III/0083 a III/0084 Sedlec, rekonstrukce komunikací - 2102

SO 102 - Rekonstrukce III/0083

Změnový list

Předmět Změny: Zpevnění příkopu

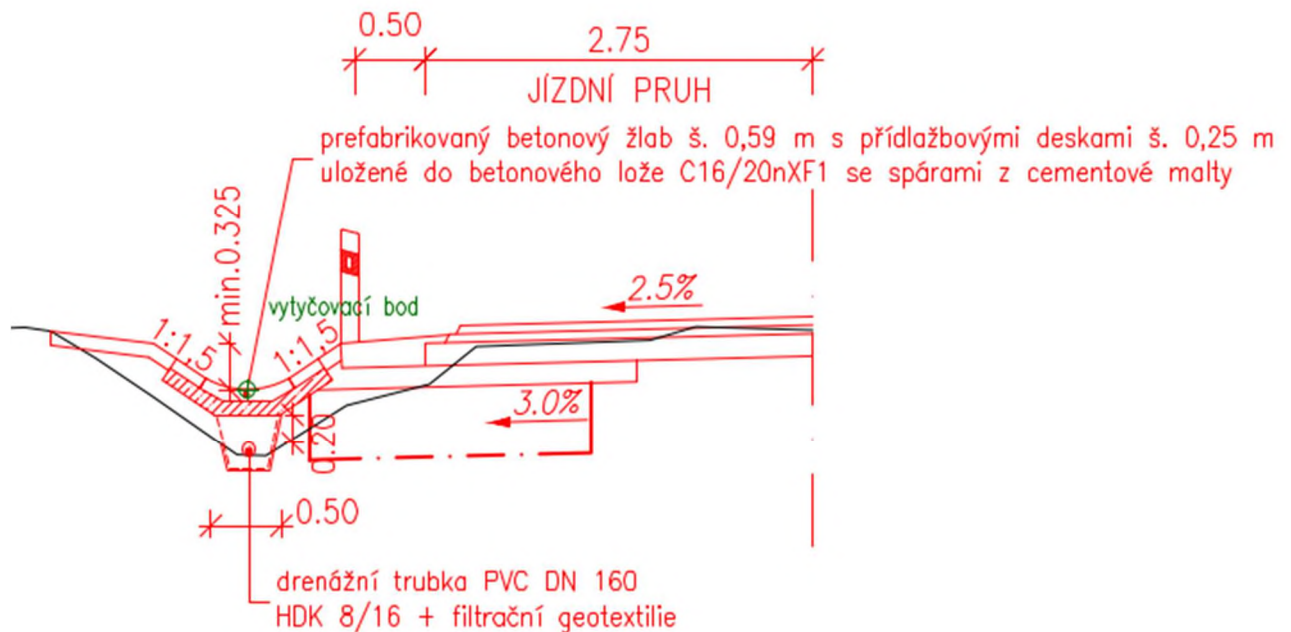
1) Během výstavby bude neustálá přítomnost vody v příkopu působit obtíže při sanaci aktivní zóny a úpravy příkopu. Jelikož v daném úseku není stávající příkop dostatečně hluboký (za dostatečné považuji 15 cm pod úrovní parapláně), bude nutné levý příkop provizorně prohloubit. Takto bude možné provést sanace AZ. Pro samotnou úpravu levého příkopu bude nutné převést tok na opačnou stranu vozovky, a to vhodnou úpravou přilehlé zeleně.

2) Navržené pročištění příkopu, tedy obnovení nezpevněného příkopu, s sebou nese riziko eroze jakéhokoliv pokusu o dosetí svahů příkopu. Na místě samém bylo dohodnuto řešení realizace otevřeného žlabu z betonových tvárnic v délce cca 350 m a přídlažby minimálně ze strany přilehlé vozovky, které budou uloženy do betonového lože a vyspárovány cementovým betonem (alternativně pro zajištění vyšší životnosti polyuretanovým tmelem, např. Sikaflex).

Jelikož by prosté doplnění žlabu do stávajícího příkopu znamenalo dodatečný zásah do soukromých parcel, je nutné upravit výšku dna příkopu tak, aby byla plně respektována stávající vnější hrana příkopu. Touto úpravou se bude prakticky jednat o změnu stávajícího příkopu na rigol, který bude doplněn drenáží. Drenáž, která bude zejména odvodňovat zemní plán komunikace, bude vyústěna až v km 2,350, kde je z hlediska výškopisu daného území možné toto vyústění provést. Drenáž bude po 100 m doplněna čistícími šachtami. S tím souvisí optimalizace šířky krajnice, která bude upravena na šířku 0,5 m, aby bylo možné odvodnění realizovat.

Dále je nutné respektovat minimální kapacitu mělkého zpevněného příkopu dle následujícího výpočtu a navrženého řešení minimální hloubky příkopu:
